茨城県原子力安全対策委員会  
東海第二発電所  
安全性検討ワーキングチーム(第20回)  
ご説明資料

# 委員からの指摘事項等を踏まえた論点及び 県民意見を踏まえた論点への説明

2022年2月21日

日本原子力発電株式会社

断層モデルを用いた手法による評価結果(敷地最短位置+短周期帯1.5倍(詳細)の影響確認)

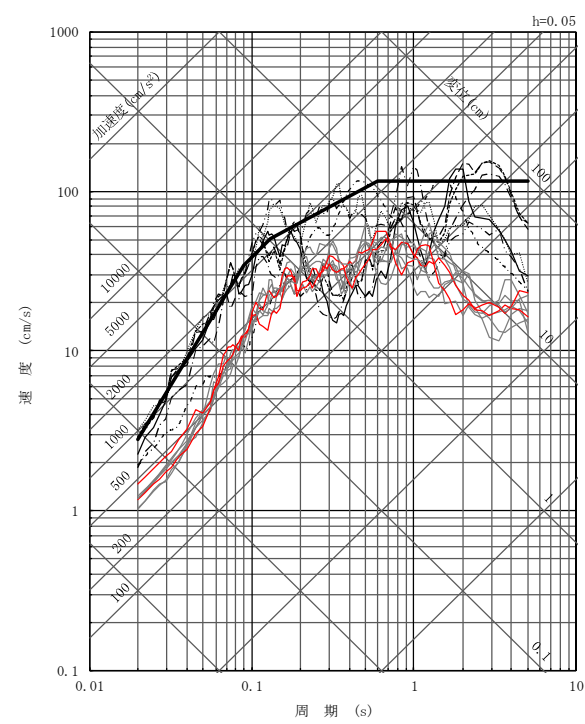
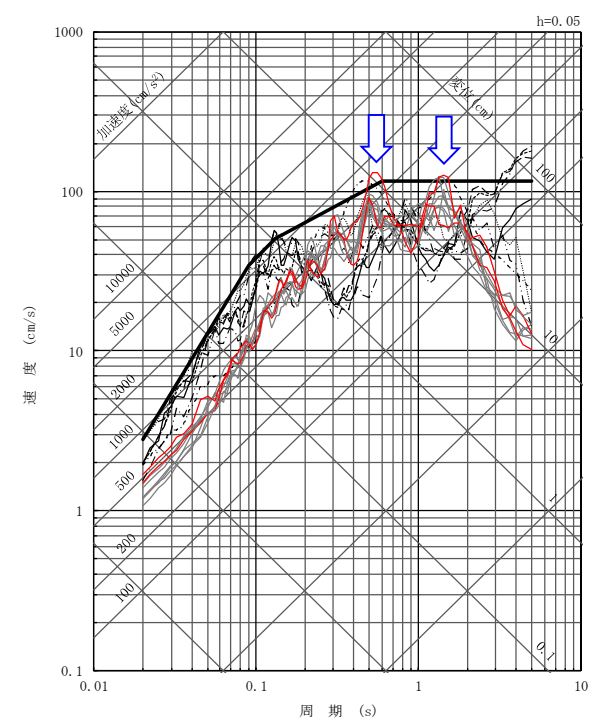
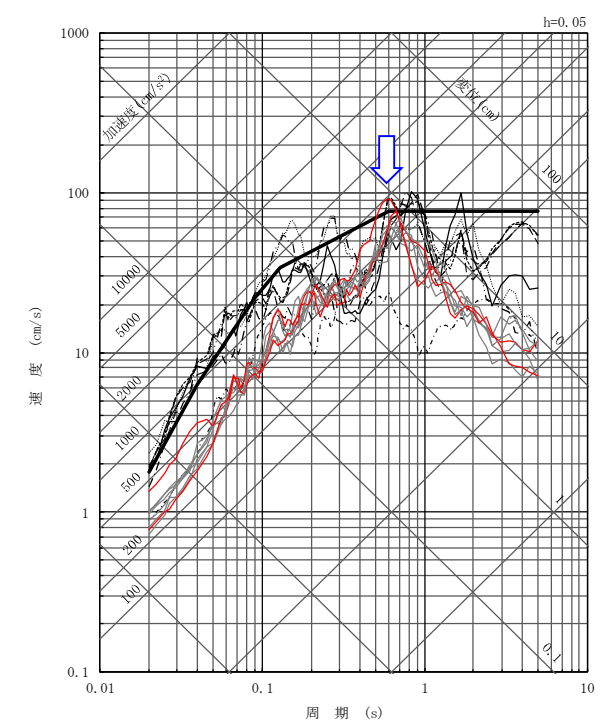
また、第16回WTでは、敷地最短位置での評価に加えて短周期帯の応答スペクトルを1.5倍する検討がなされたが、原子力施設にとって重要な短周期(0.02秒～0.5秒)に限定された確認であるため、実際に応力降下量を1.5倍して地震動評価を行い、全周期帯への影響を確認すること。

- ・1993年釧路沖型地震(敷地最短位置+応力降下量1.5倍(詳細)の影響確認)は、一部の周期帯で基準地震動 $S_s$ を超過した(傾斜角 $0^\circ$  破壊開始点2, 傾斜角 $90^\circ$  破壊開始点1,2,3)。
- ・これらのうち、影響が大きいと考えられる傾斜角 $90^\circ$  破壊開始点2,3を代表として選定し、施設への影響評価を行う。

地震応答解析モデル(水平方向)

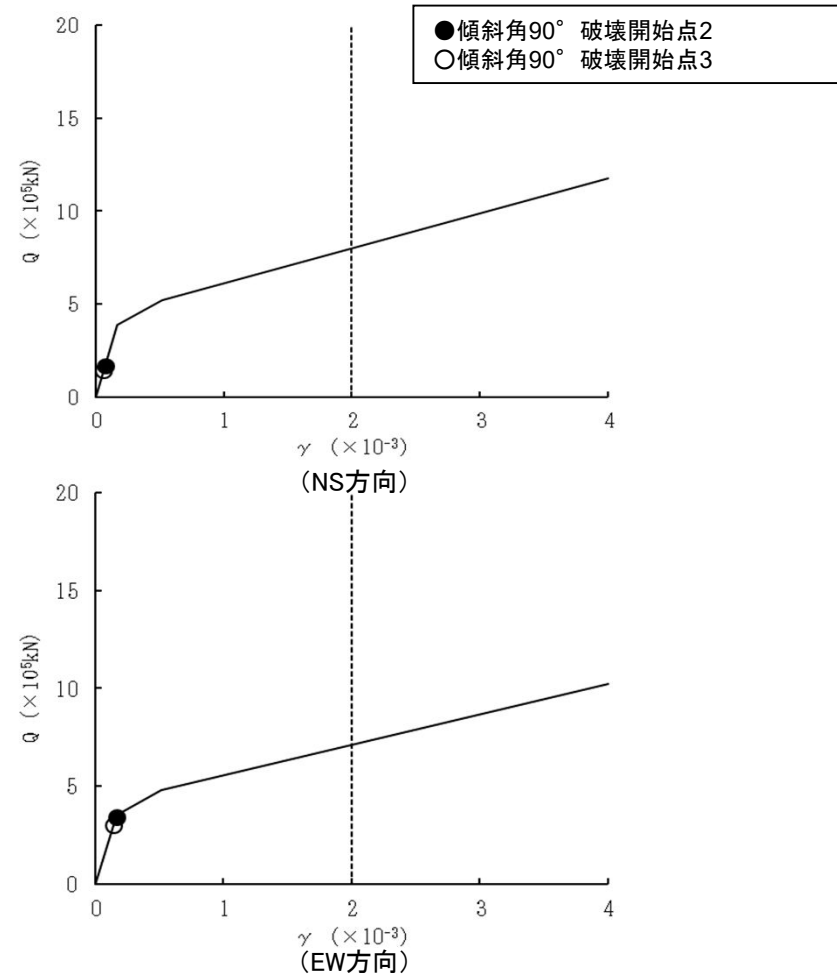
海洋プレート内地震について、1993年釧路沖地震(M7.5)タイプの地震が、東海第二発電所のサイトの真下に近いところ、又はもう少し浅いところで距離が一番近いところに震源を置いたとき、そういった最悪の条件で地震が発生したときの影響を確認することが非常に重要であるので、そこまで検討し、結果を示すこと。

- 1993年釧路沖型地震(敷地最短位置+応力降下量1.5倍の影響確認)を入力とした [ ] の地震応答解析を実施し, 耐震壁のせん断ひずみを算出した結果, 耐震壁の最大せん断ひずみが最も大きくなるのは要素番号(7)の $0.166 \times 10^{-3}$ であり, 許容限界( $2.0 \times 10^{-3}$ )を超えないことを確認した。

床応答スペクトル比較図

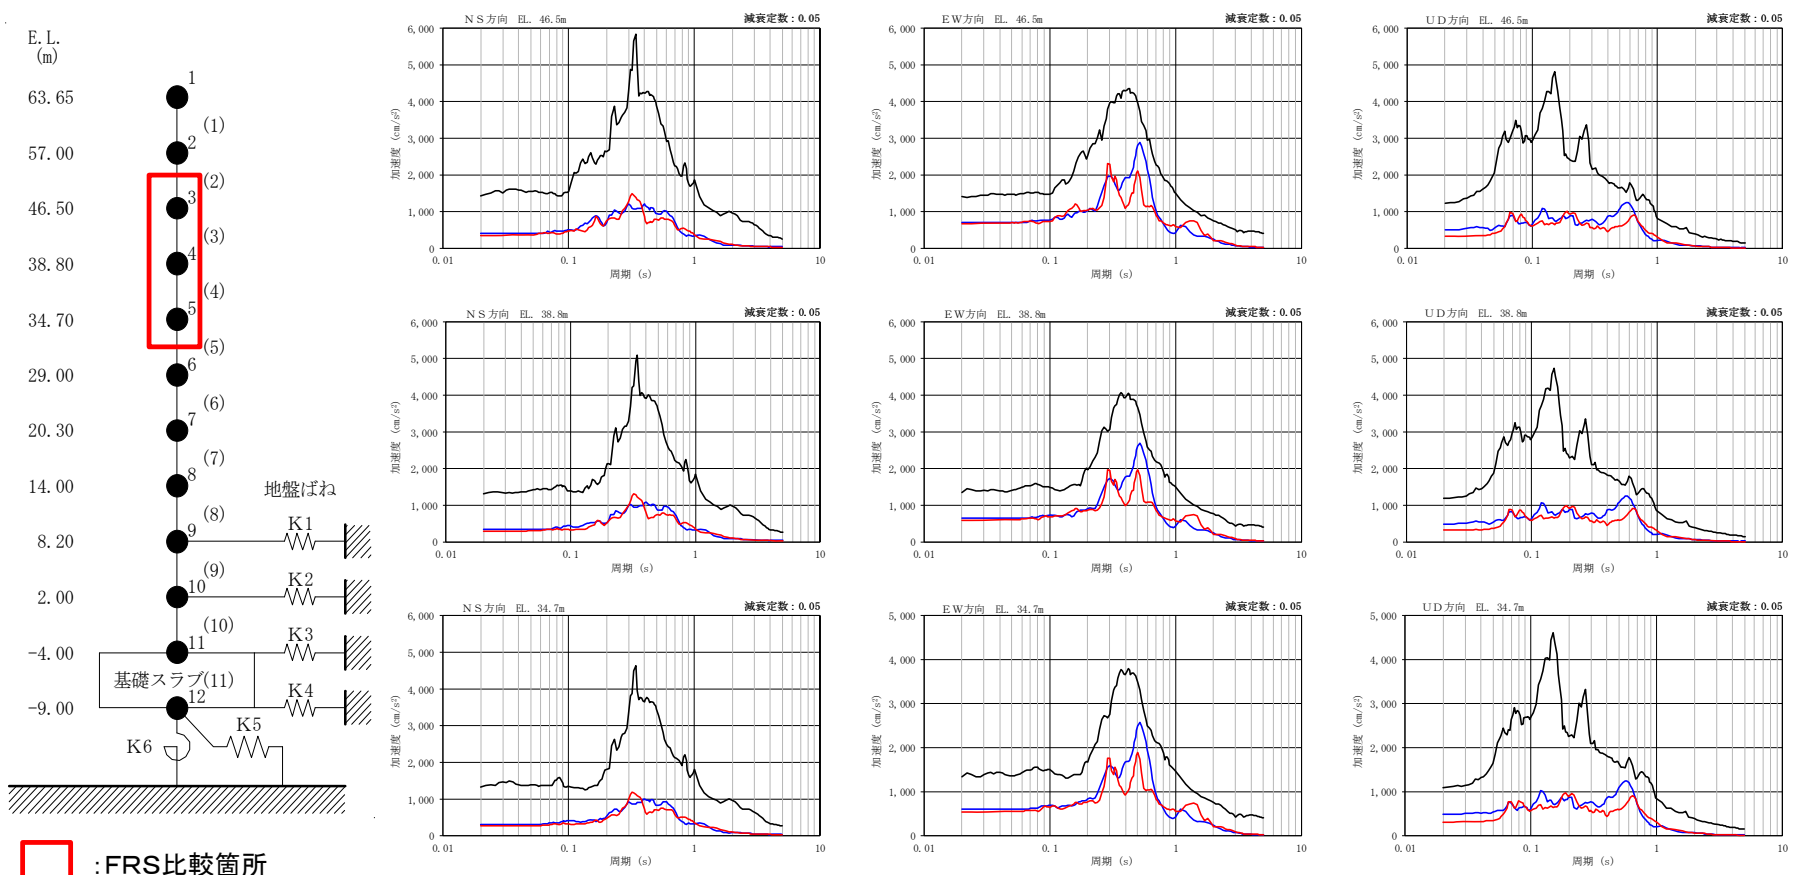
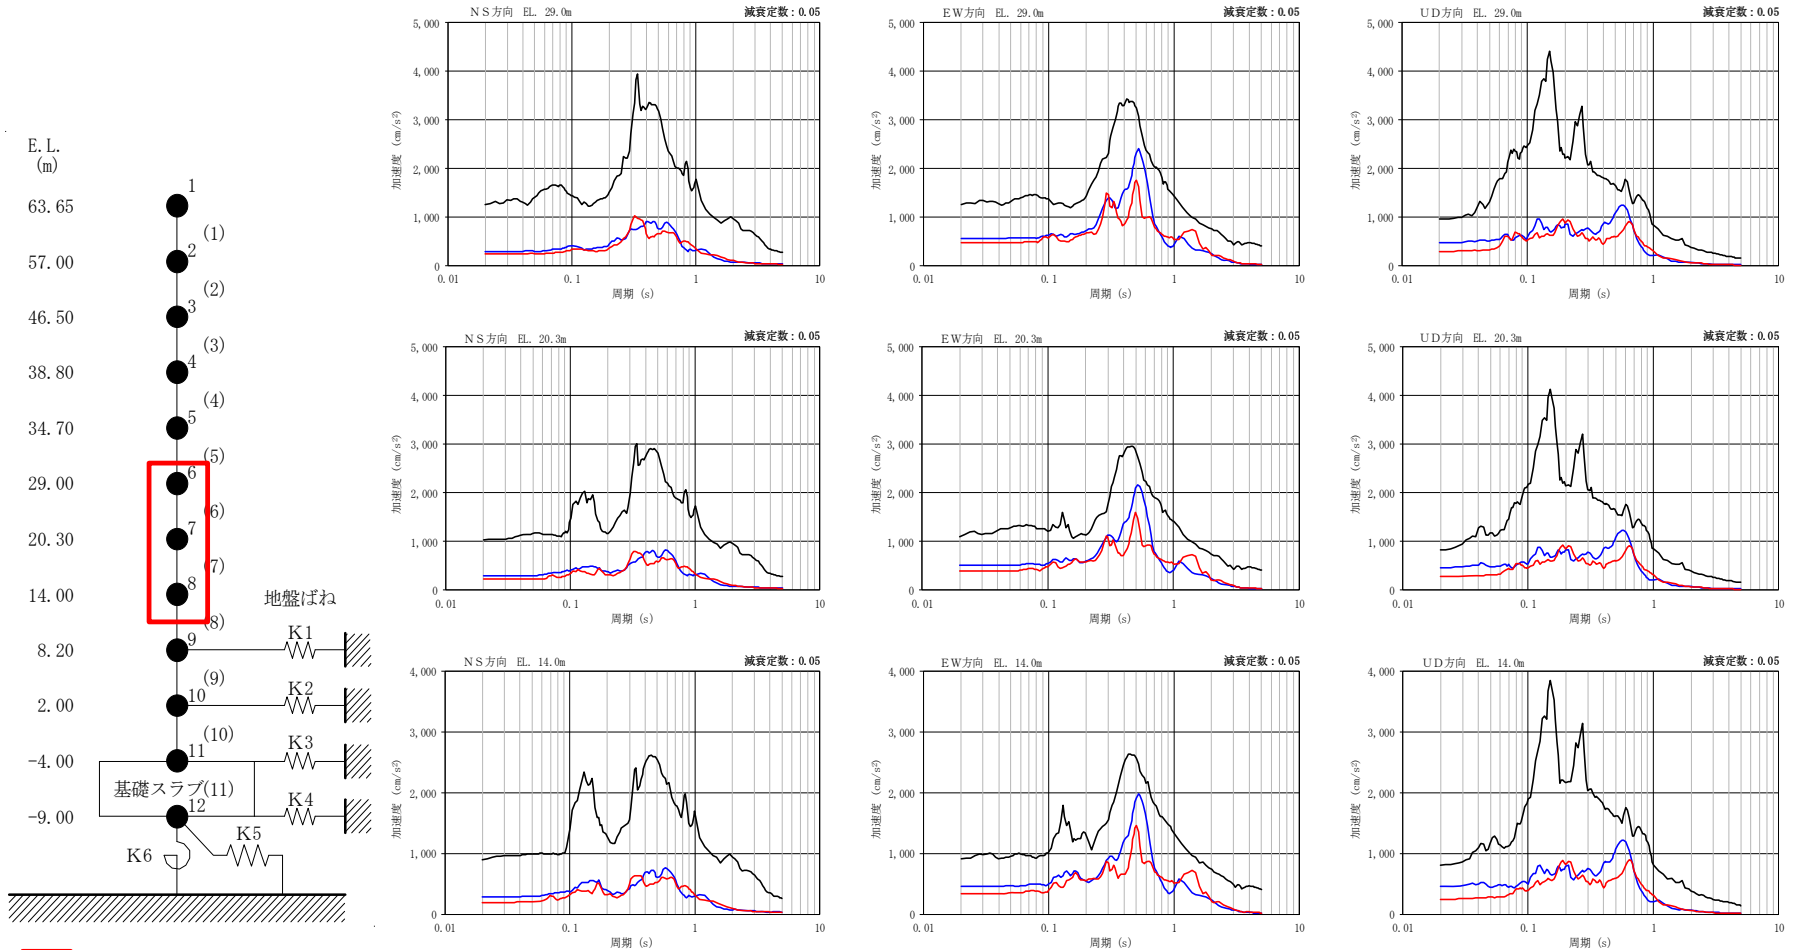
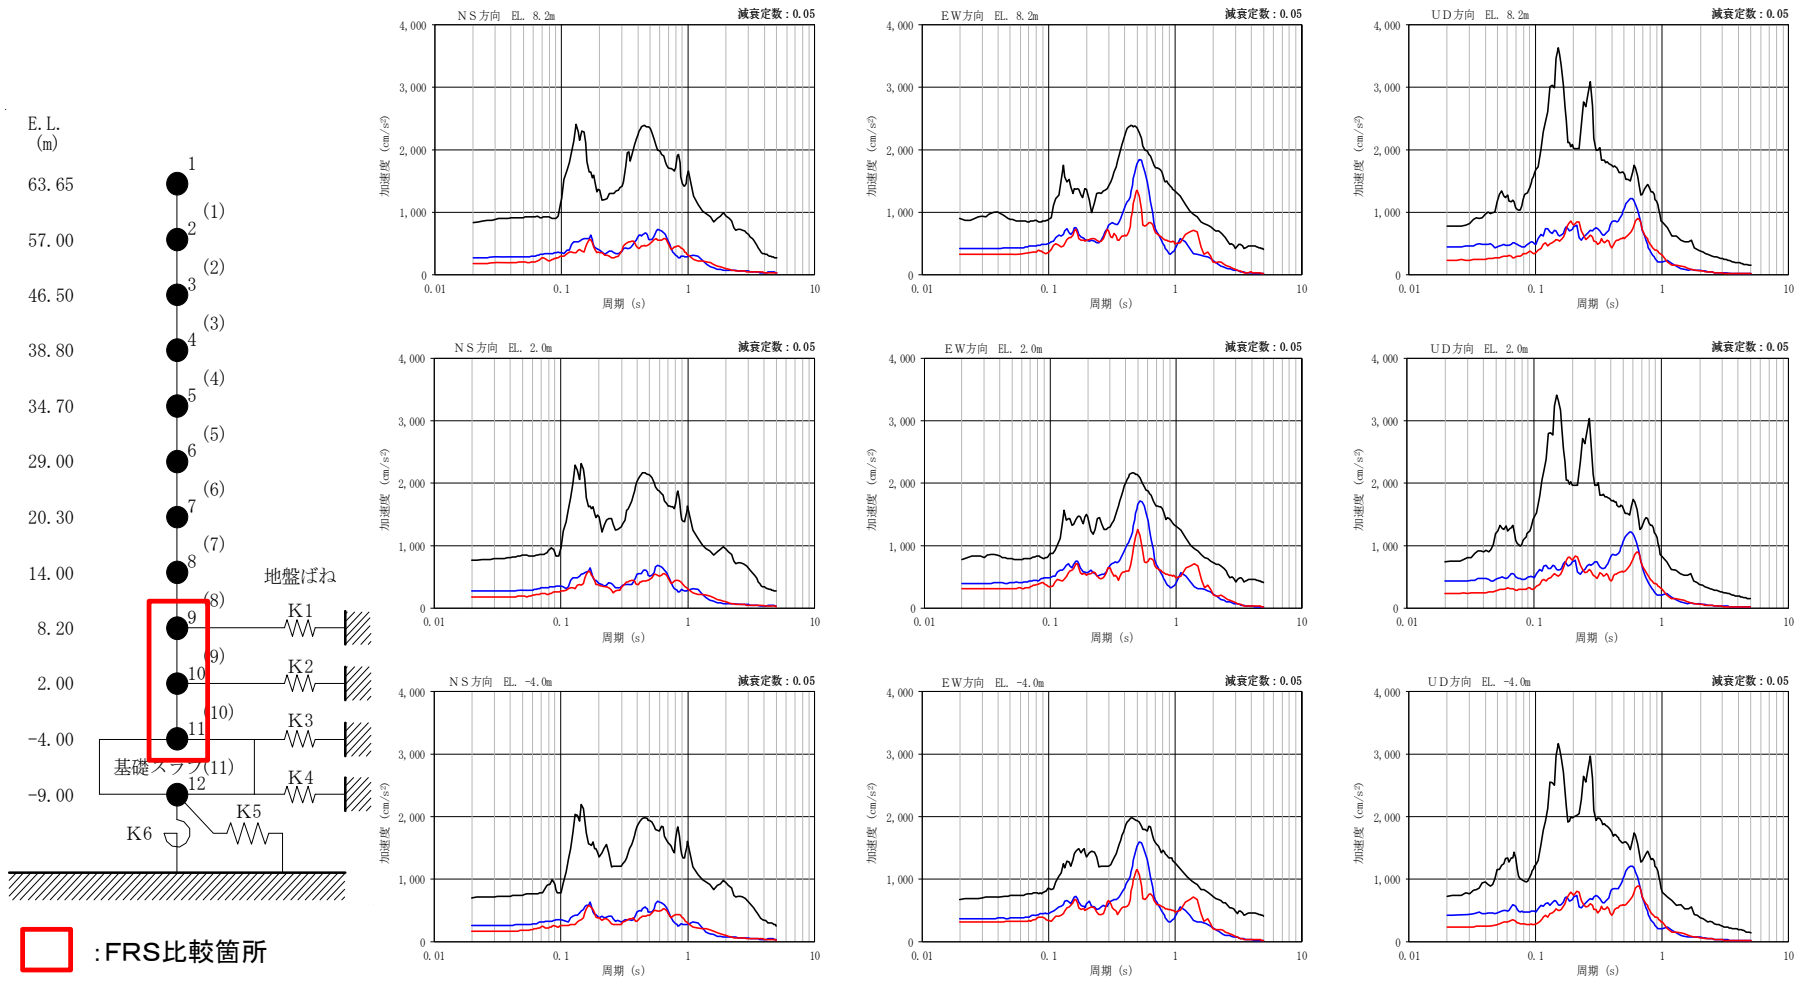
昨年、茨城県は、今後発生する可能性のある地震による被害を再評価した結果(12/23「茨城県地震被害想定調査報告書」,表4.1-2)、「太平洋プレート内で発生する地震(北部)」では、東海村で震度6強と評価しているが、この地震は東海第二の許可審査では評価していない。許可審査で評価した「F1断層,北方陸域の断層及び塩ノ平地震断層」による地震の震度5弱よりもかなり大きい。このため、太平洋プレート内地震(北部)の地震動に対して、東海第二の施設、例えばシュラウド等の炉心構造物や接続配管等が破損するおそれがないか心配である。

1993年釧路沖型地震(敷地最短位置+応力降下量1.5倍の影響確認)を入力とした[ ]の地震応答解析の応答を用いて作成した床応答スペクトルと、設備設計に適用した基準地震動Ss8波を用いた床応答スペクトルとを比較した。下図に示すとおり**設備設計に適用した床応答スペクトルは、1993年釧路沖型地震(敷地最短位置+応力降下量1.5倍の影響確認)による床応答スペクトルよりも大きいことを確認した。**

# 2011年東北地方太平洋沖地震の観測記録とS<sub>s</sub>-D1の最大加速度値の比較

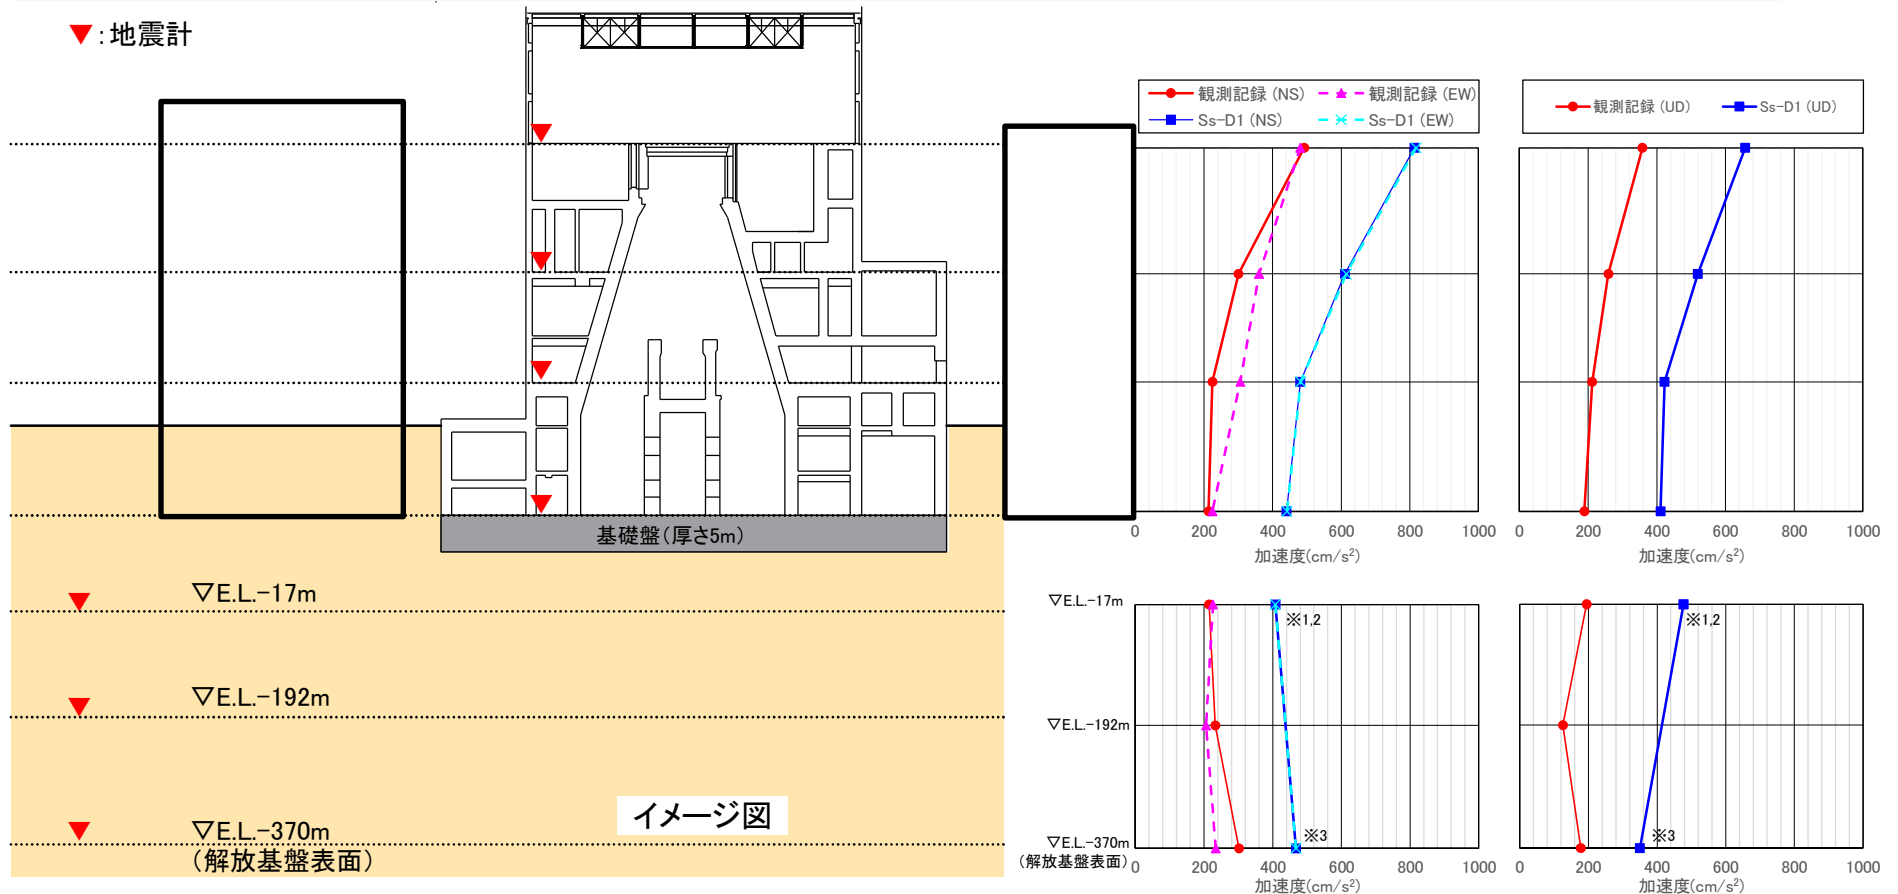
基準地震動 $S_s-D$ を入力したときの地盤の応答と、平成23年3月11日の東日本大震災時の観測記録のEL-370mから上の記録とを比較したものはあるか。

○2011年東北地方太平洋沖地震における観測記録の最大加速度と、S<sub>s</sub>-D1による施設評価モデルの最大応答加速度を比較し、地中において観測記録の最大加速度の増幅は見られないがS<sub>s</sub>-D1による上下方向の最大応答加速度の増幅が見られたこと、建屋において両者の最大加速度が同様の増幅傾向を示していることを確認した。  
S<sub>s</sub>-D1は、周期特性の偏りがなく、全周期帯において安定した応答となることから代表して比較している。

### 3. 取水構造物 地震後の状況(1/2)

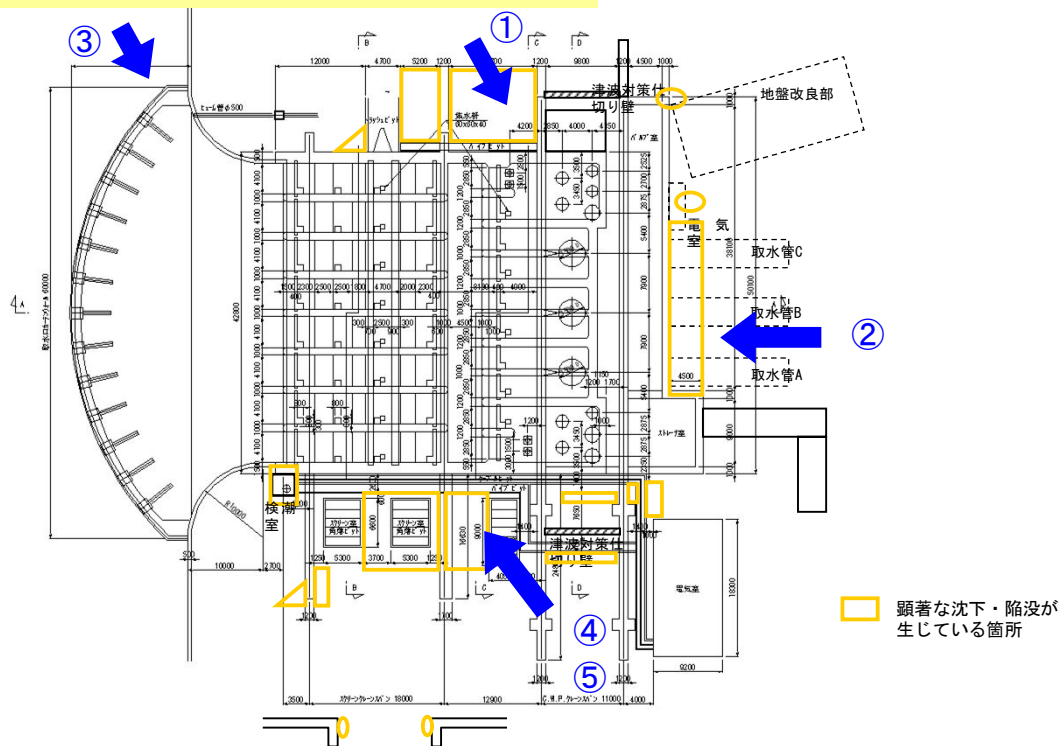
取水口エリアで地盤が下がっているというようなものがあるが、これは前に液状化の影響みたいな報告があったと聞いているが、現象としてはどういうことか。

沈下は取水構造物近傍の埋戻し個所で局所的に発生しており、敷地内においては液状化時の痕跡とされる噴砂や地中埋設物の浮き上がりは認められなかった。

したがって、東北地方太平洋沖地震において、東海第二発電所の敷地内で液状化が発生した可能性は小さいと考えられる。
